# 川内原子力発電所 1号炉及び2号炉 玄海原子力発電所 3号炉及び4号炉

## 審査資料の品質確保について (コメント回答)

2023年4月14日  
九州電力株式会社

## 第1126回審査会合におけるコメント

# 参考1：事象No.1の誤りの内容

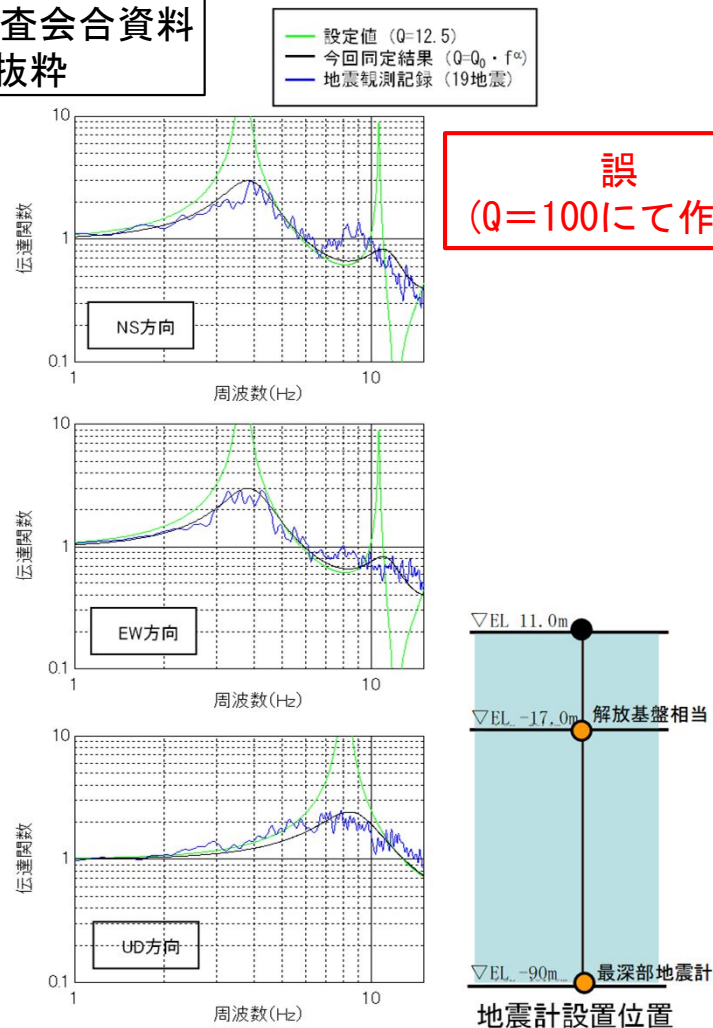
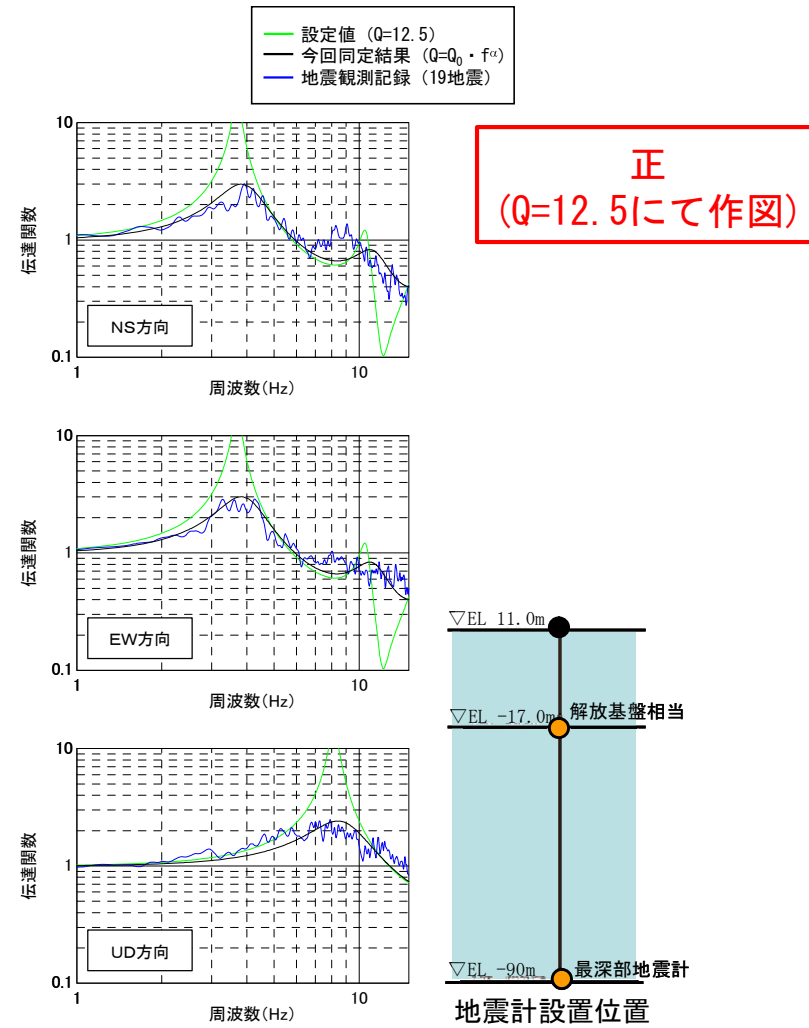
○データの取り違い：既存の伝達関数の図面の軸を変更する際、 $Q=12.5$ のデータを掲載すべきところ、誤って $Q=100$ のデータを用いて掲載した。

第1026回審査会合資料 P89抜粋

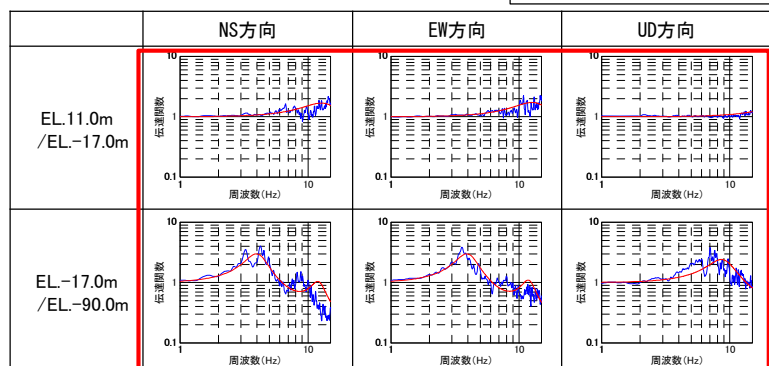
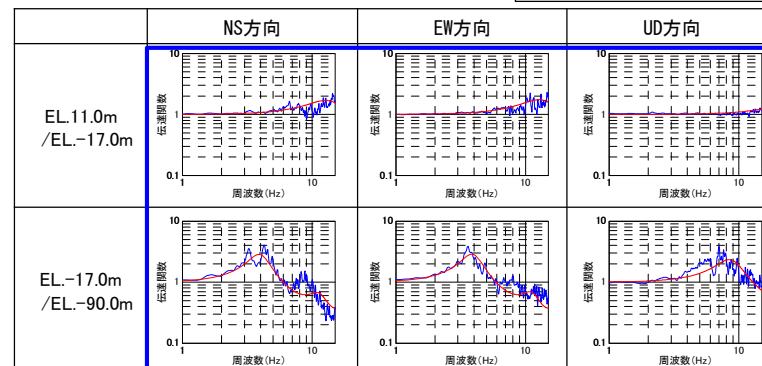
○データの取り違え：既存の伝達関数の図面の編集を行う際、既許可で説明した結果を掲載すべきところ、誤って既許可当時の検討段階の結果を用いて掲載した。

**誤（既許可検討段階の同定結果）**

**正（既許可で説明した同定結果）**
